| Kupac/Kunde<br>Radenska d.d. | Sadr'aj do vrha<br>Inhalt randvoll 265 ml<br>±6 ml | | Sadr'aj alkohola<br>Alkoholgehalt ≤ – Vol% | Datum<br>Datum 22.09.03 | Mjerilo<br>Massstab 1:1 | vetropack | | Tekuji br.<br>Lauf Nr. | T/F | Tekuji br.<br>Lauf Nr. | T/F | Tekuji br.<br>Lauf Nr. | T/F |
| | Te'ina cca.<br>Gewicht cca. 148 g | | Povratna boca da=1 ne=0<br>Wiederbefüllbar ja=1 nein=0 0 | ponuda br.<br>Offert Nr. 0466-4 | | | | Artikal br.<br>Artikel Nr. 6D666.0250.1144_C | | | | | |

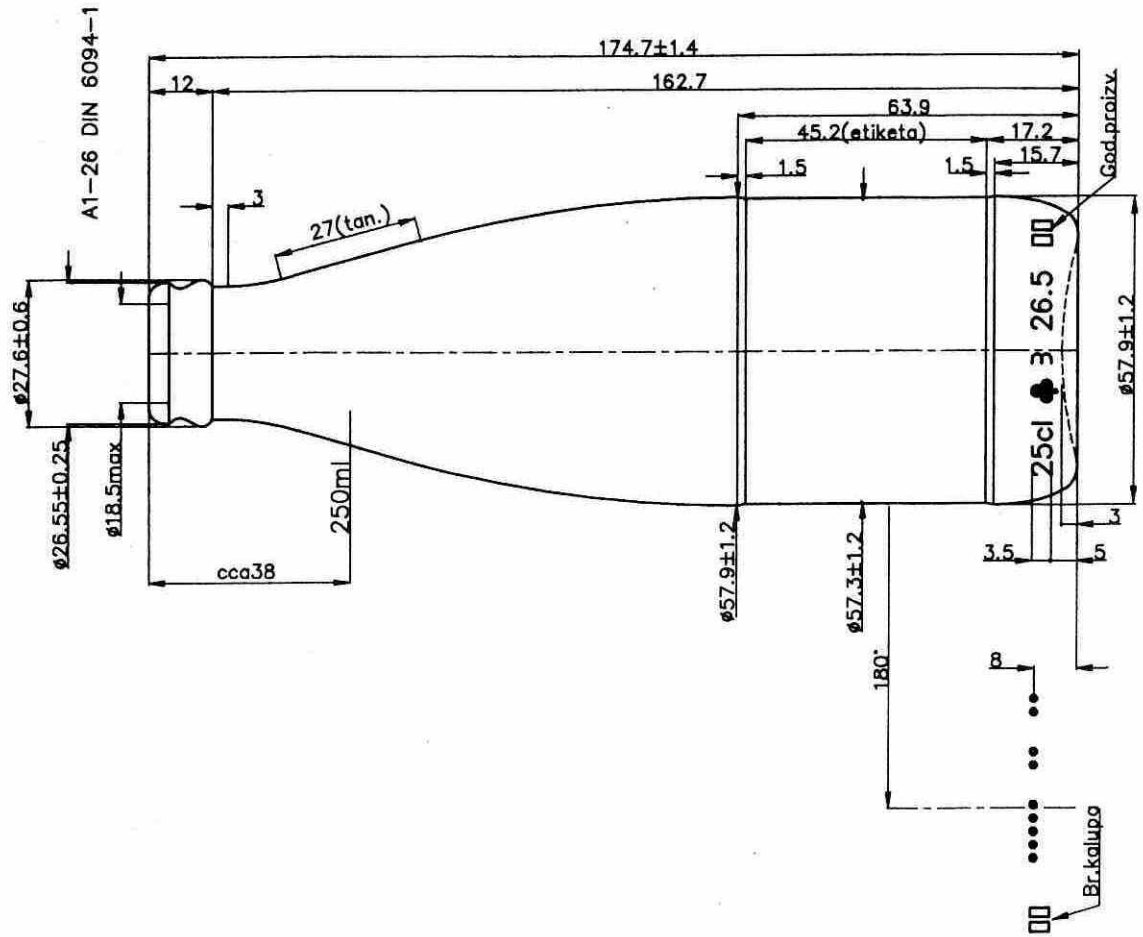
| Dobro za izvedbu 23.09.2003. PTP<br>Fabrikationstechnisch begutachtet: Hrle | Grlo br.<br>Mundung Nr. 1144 | Promjene<br>Änderungen<br>A)ø57.8±1.2 umjesto ø57.2±1.2,tezina 145 g umjesto 140g<br>promjena izvedbe udubljenja dna boce 11.11.02<br>B)promjena kat.broja u 6D666.0250.1144_B 14.08.03 Hs<br>C) tezina boce 148gr umjesto 145gr,max promjer ø57.9±1.2 umjesto ø57.8±1.2 22.09.03 Hs | Temperatura punjenja<br>Abfülltemperatur ≤ 20°C | | Prom.<br>Änd. | Datum<br>Datum | Kontr.<br>Gepr. | MINERALKA 250 ml–EW | | | | | |
